## 监 理 月 报

工程名称: 朝阳和光光伏并网发电项目

2017年7月15 第 10期

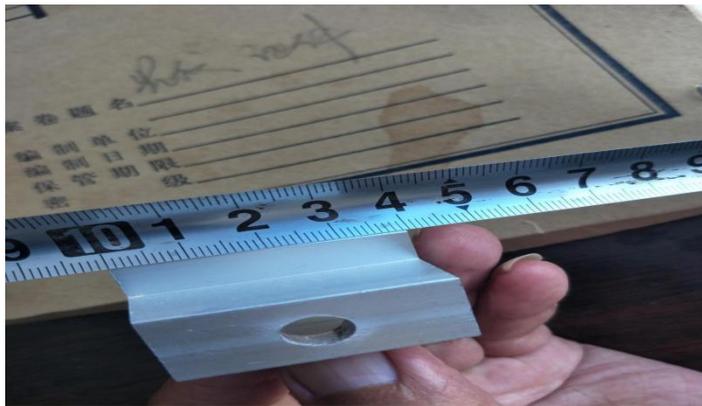
- 1、压块与设计图纸不符

- 2、支架镀锌脱落

- 3、升压站配电楼室内基础断裂

4、配电楼基础下沉

5、升压站围墙下沉

- 1、现场施工使用原材料时，要求 EPC 单位严格按照设计图纸要求采购原材料，不得使用同设计图纸不符的材料。
- 2、要求 EPC 单位完善第三方材料送检资料，尚未送检原材料尽快完成送检，并上报第三方检测报告进行报审。
- 3、北台子场区支架安装过程中，如发现镀锌层掉落的支架，一律不得使用；已安装支架全面进行检查，发现镀锌层掉落支架后，全部进行更换，并单独堆放镀锌层掉落支架，以便后期返厂。
- 4、要求 EPC 单位在施工过程中，注重现场质量管理，做好技术交底工作；每道工序完成后，自行检查，检查认为合格后，通知监理、业主单位验收后，再进行下道工序施工。
- 5、北台子桩基引孔时，桩孔错位、偏差现象较为严重，要求 EPC 单位加强对施工班组的管理，并进行整改。
- 6、大三家场区散落组件较多，成品保护措施不到位，要求 EPC 单位安排施工人员将组件收回并统一堆放。
- 7、要求 EPC 单位根据强制性条文要求，对场区材料进行送检。
- 8、要求 EPC 单位在修复下沉地面时，做好安全保护措施，并出具方案及安全交底。
